## BAB VI EVALUASI DESAIN

Gambar 6.1 Rekomendasi Letak Parkir Baru  
Sumber : Penulis (2020)

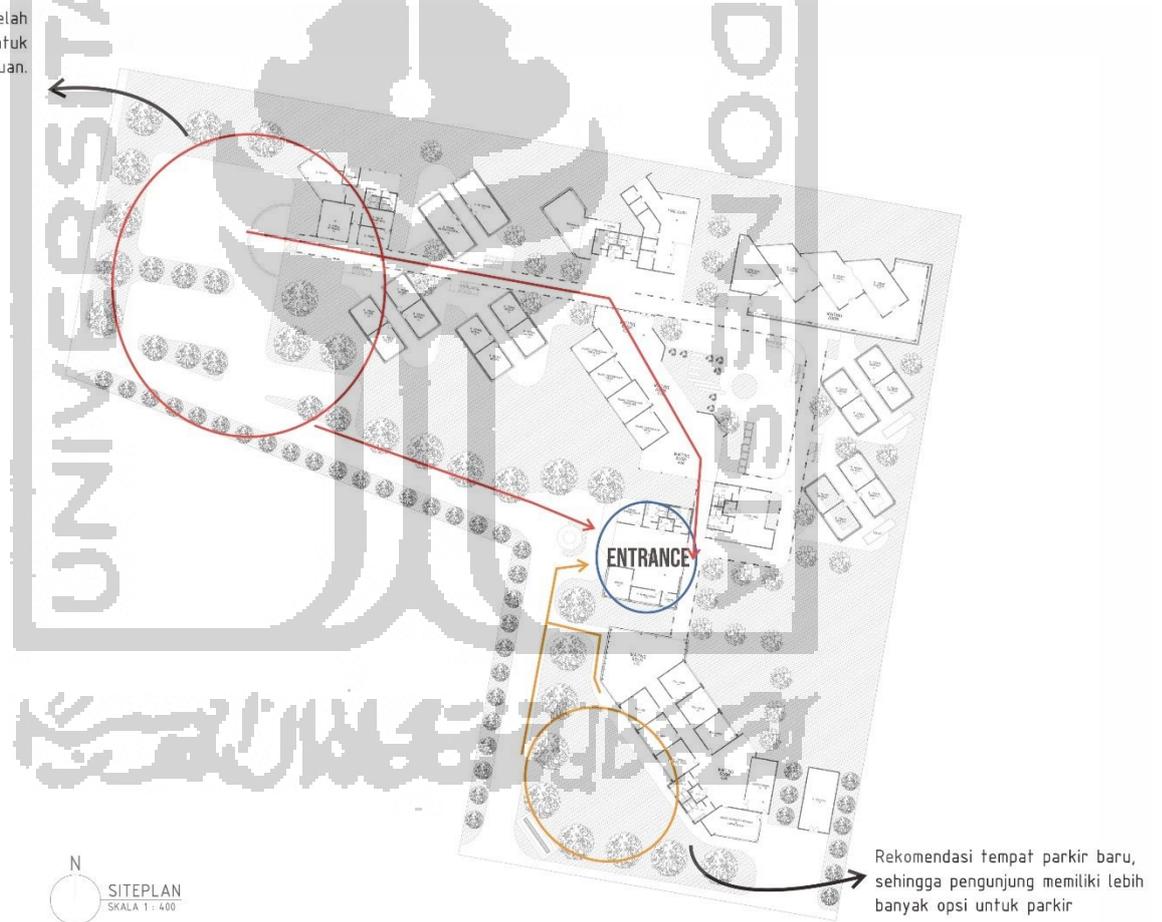
Menurut evaluasi pada tahap pendadaran perlu dilakukan penambahan tempat parkir pada siteplan. Dimana tempat parkir yang telah dirancang, dirasa terlalu jauh terhadap entrance yang ada.

Tempat parkir yang telah dirancang terlalu jauh untuk dicapai bagi penggunaan bangun.

Gambar 6.2 Sirkulasi Health Center (Sebelum)  
Sumber : Penulis (2020)

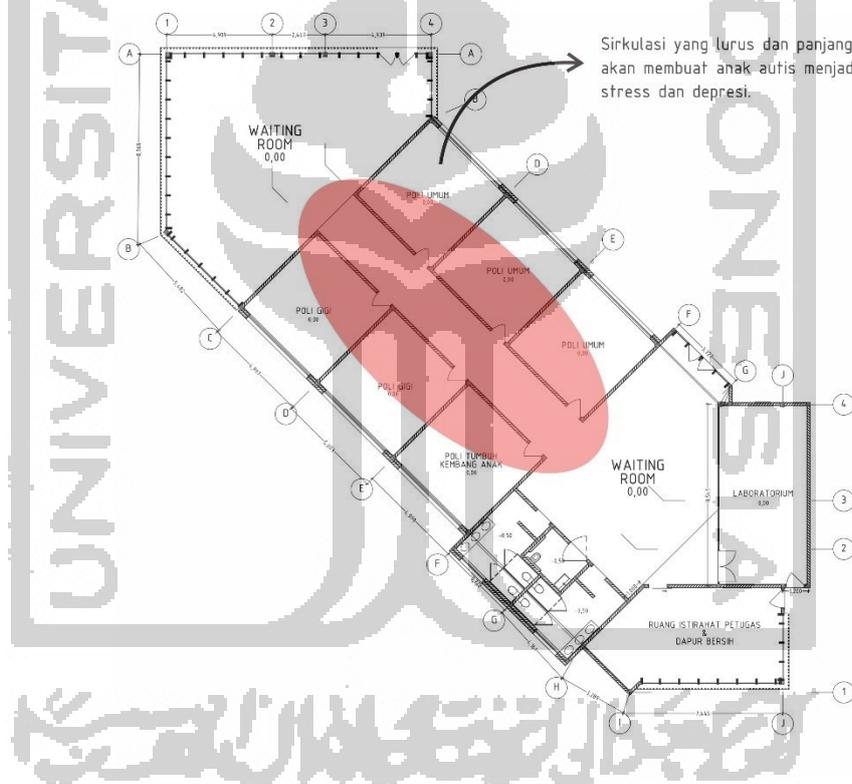
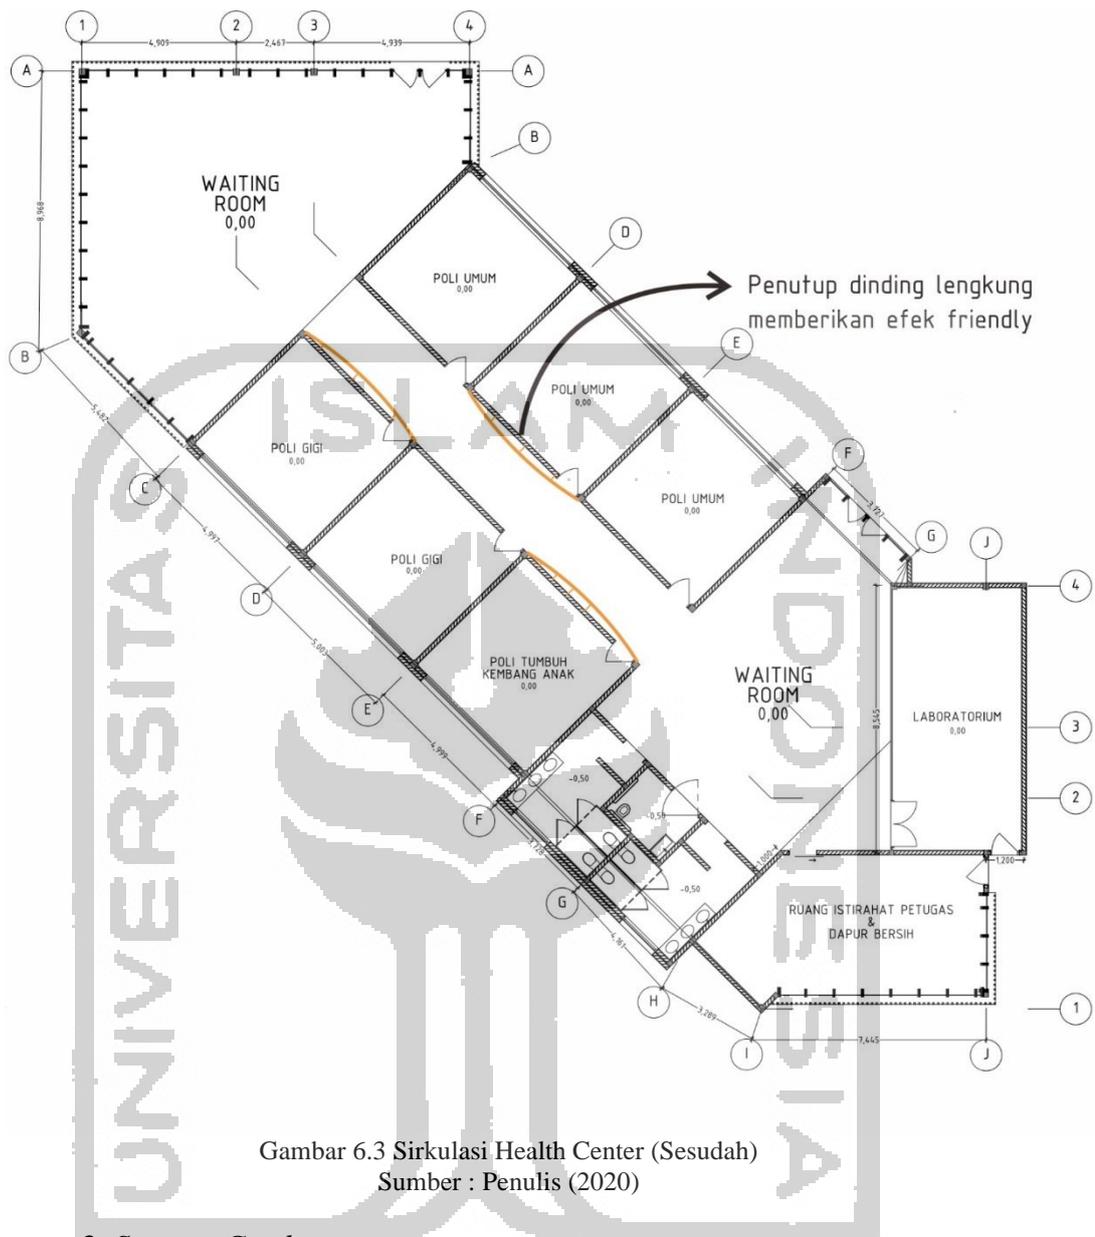
Layout ruang pada massa *health center* masih belum memikirkan tentang kenyamanan sirkulasi, dimana terdapat selasar lurus dan panjang diantara kedua ruang. Menurut teori sensory design, selasar yang lurus dan panjang akan membuat anak autisme menjadi stress dan menciptakan perasaan depresi. Sehingga rekomendasi yang diberikan adalah, selasar akan diberi penutup dinding lengkung dan berwarna untuk menciptakan efek *friendly* pada anak (teori *sensory design, planning and sense of space*).

Gambar 6.5 *Detail Sensory Garden*  
Sumber : Penulis (2019)

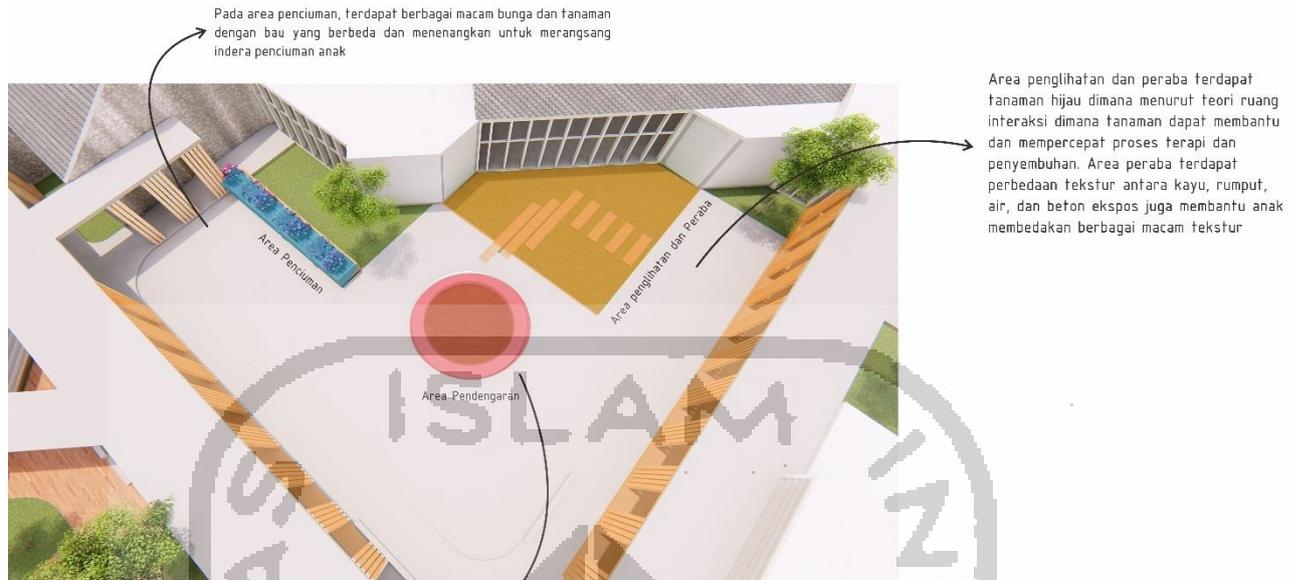
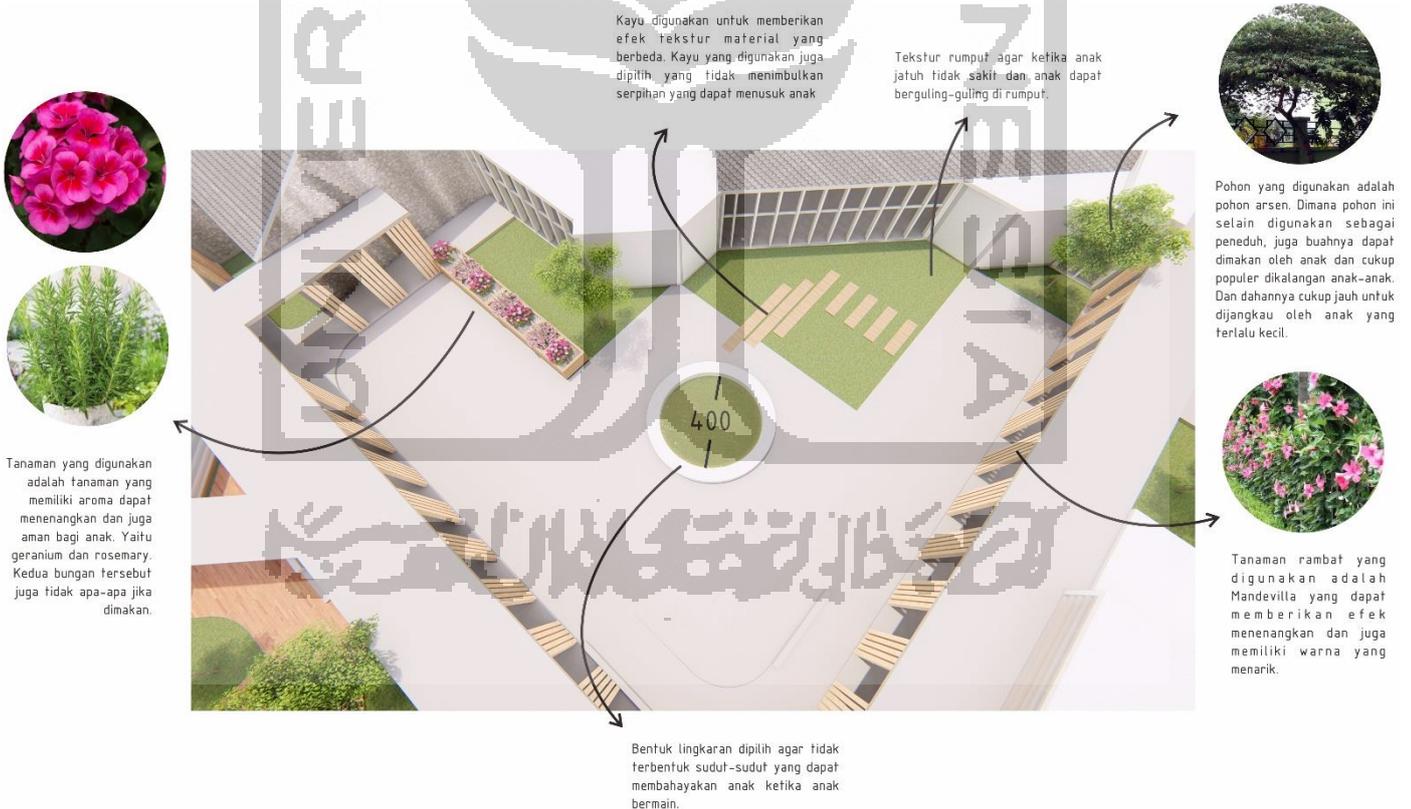
Pada tahap evaluasi, untuk bagian pendengaran berupa kolam perlu ditinjau kembali apakah ukuran kolam telah memenuhi dan bagaimana sistem air mancur tersebut. Percikan air dari kolam yang kecil akan kalah dengan suara berisik anak-anak.

Gambar 6.7 Arah Pergerakan Angin (Setelah Evaluasi)  
Sumber : Penulis (2019)

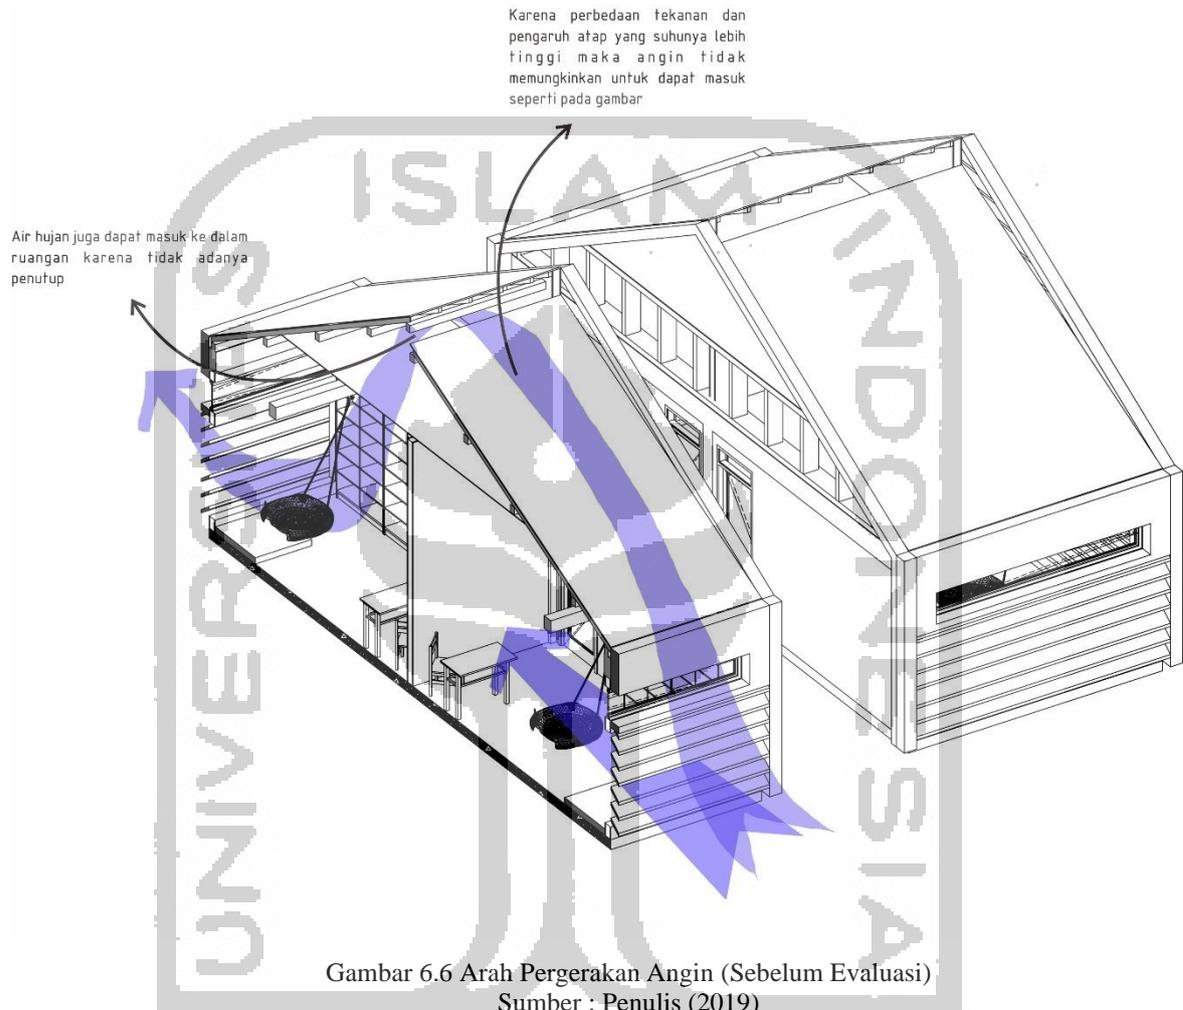
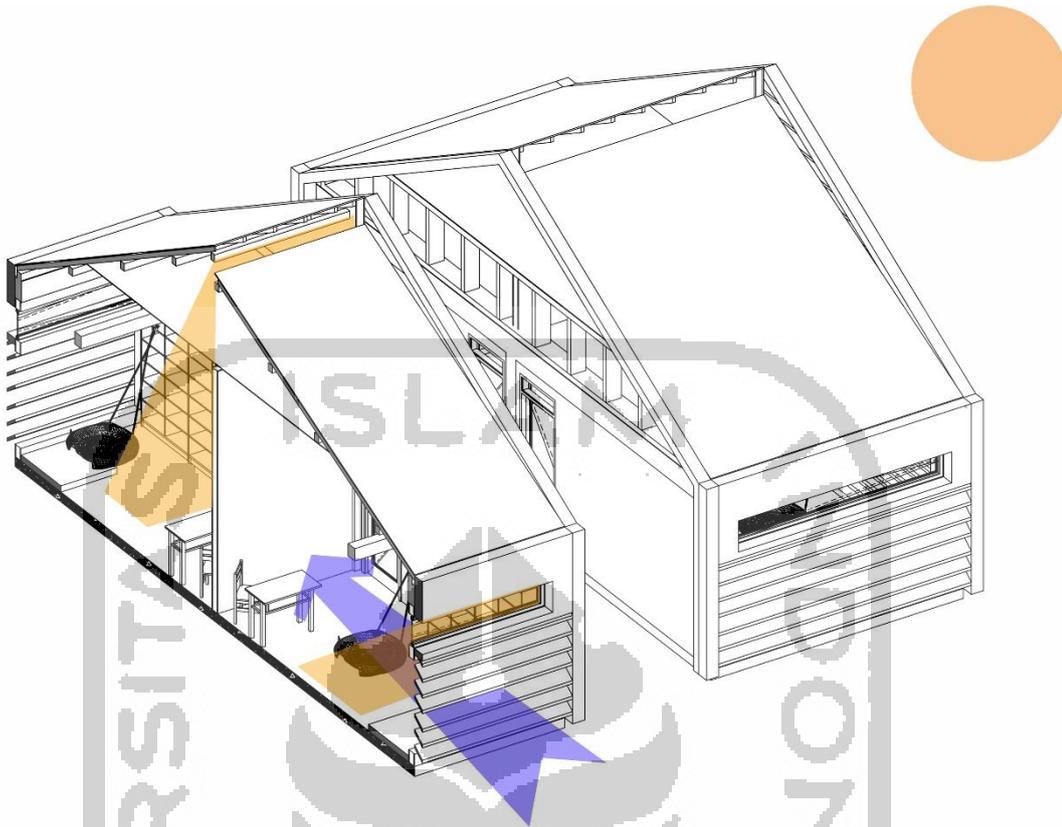
Pada evaluasi yang dilakukan pada saat pendadaran, ruang terapi okupasi memiliki beberapa masukan terkait dengan penghawaan alami yang digunakan.

Oleh karenanya, lubang ventilasi tersebut hanya akan difungsikan untuk memasukkan cahaya.

Gambar 6.8 Dimensi Kolam Terapi Okupasi  
Sumber : Penulis (2019)

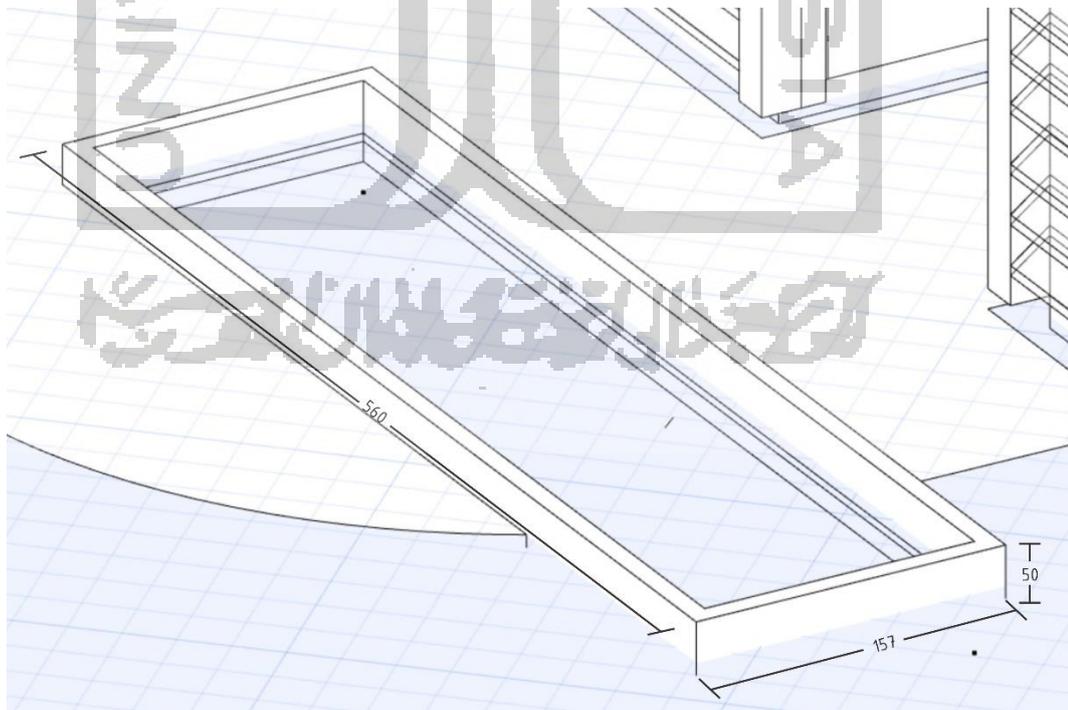
Yang kedua adalah dimensi kedalaman kolam yang terlalu dangkal. Kolam yang terlalu dangkal justru akan membuat air di dalam kolam menjadi panas akibat radiasi matahari, Rekomendasi yang diberikan adalah dengan memperdalam kolam dikarenakan dimensi kolam sudah cukup luas. Namun, tetap perlu diuji kembali apakah passive cooling menggunakan kolam berhasil atau tidak.
